TRANSPORDIAMET

Kõdimäe kinnistu ehitusloa eelnõu kooskõlastamata jätmine

Olete esitanud meile kooskõlastamiseks Võru maakonna Võru valla Kasaritsa küla Kõdimäe kinnistu ehitusloa eelnõu (menetlus nr 495932, EHR kood nr 121442237).

Ehitusluba antakse üksikelamu ehitamiseks. Ehitusloa aluseks on Edepol OÜ, töö nr EP-2505-1 „Üksikelamu. Kõdimäe, Kasaritsa küla, Võru vald, Võru maakond. Ehitusprojekt.“

Joonis 1. Kõdimäe kinnistu juurdepääsud, väljavõte Maa- ja Ruumiameti geoportaalist

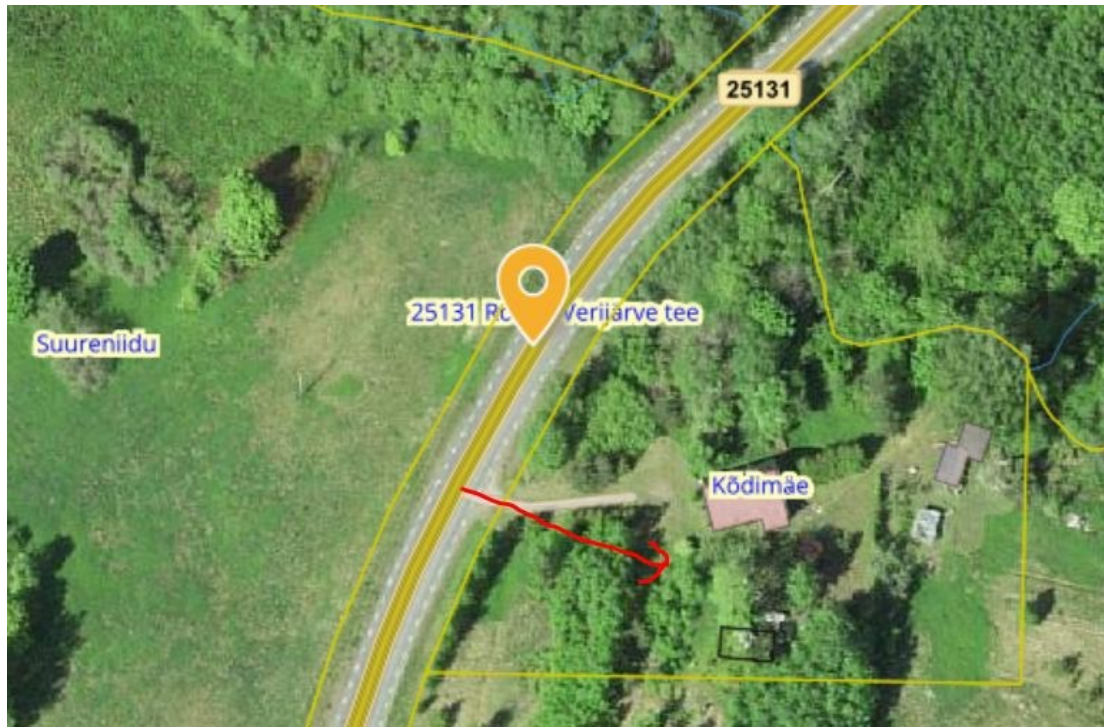
3. Projektis kasutada riikliku teeregistri (<http://teeregister.riik.ee>) põhiseid teede numbreid ja nimetusi.
4. Projekti asendiplaanil (Lisa 2) on näidatud juurdepääs Kõdimäe kinnistule riigitee ca km 7,126 ristumiskohalt (Joonis 1, punase noolega), mis on aga realselt käesolevaks hetkeks likvideeritud ning mille asemele on omavoliliselt rajatud uus ristumiskoht riigitee ca km 7,151 (Joonis 1, oranži markeri asukohas). Omavoliliselt rajatud ristumiskoha seadustamiseks oleme väljastanud huvitatud isikule (siin ja edaspidi *Kõdimäe kinnistu omanik*) nõuded riigitee ristumiskoha projekti koostamiseks.
Kanda projekti asendiplaanile riigitee ristumiskoht selle õiges asukohas ning vastavalt riigitee ristumiskoha projekti lahendusele.
Muuhulgas juhime tähelepanu, et hetkel on hoone projekti asendiplaanil uue juurdepääsutee asukohas kavandatud maakütte kontuuri rajamine.
